COMMISSION ROYALE DES MONUMENTS ET DES SITES  
KONINKLIJKE COMMISSIE VOOR MONUMENTEN EN LANDSCHAPPEN

Objet : BRUXELLES. Rue des Eperonniers, 24-26-28  
Demande portant sur la réalisation d'une fresque murale sur les façades.

En réponse à votre courriel du 10/08/2018, nous vous communiquons *les remarques* formulées par notre Assemblée en sa séance du 12/09/2018.

© Ville de Bruxelles

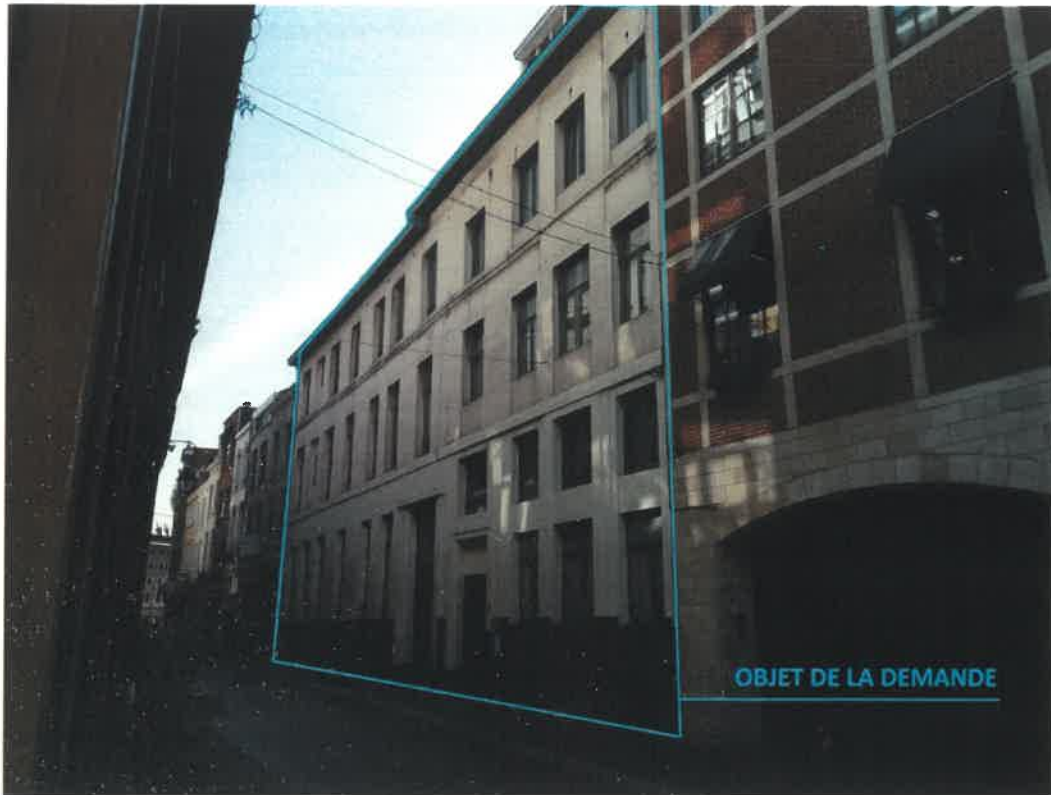
Deux avant-projets sont présentés : d'une part, un décor architectural qui donne la perception d'une enfilade de maisons typiquement bruxelloises, et, d'autre part, un décor végétal qui anime la façade de manière aléatoire. Notons que les deux avant-projets emplissent l'entièreté des niveaux et des travées.

De manière générale la CRMS ne s'oppose pas au principe des fresques urbaines pour autant que cela ne porte pas préjudice à la lisibilité d'édifices classés et/ou d'intérêt patrimonial et que cela reste de l'ordre de la surprise et de l'évènement, comme c'est le cas sur des pignons situés à une rupture d'alignement, dans certaines rues du centre de Bruxelles. Or ici, il s'agit d'intervenir de manière large sur l'entièreté des travées et des niveaux de trois façades uniformes et neutres. La CRMS n'y est pas favorable; cela sera très présent et impactant d'un point de vue urbanistique même si l'étroitesse et le caractère de la rue des Eperonniers ne permettent pas une lecture de l'entièreté des façades traitées.

La CRMS recommande dès lors de fortement diminuer l'ampleur et l'impact de l'intervention projetée, en maintenant la richesse d'une découverte/surprise. Elle suggère une approche d'animation des étages plus sobre et/ou une intervention limitée à certains éléments de façade et/ou uniquement aux rez-de-chaussée.
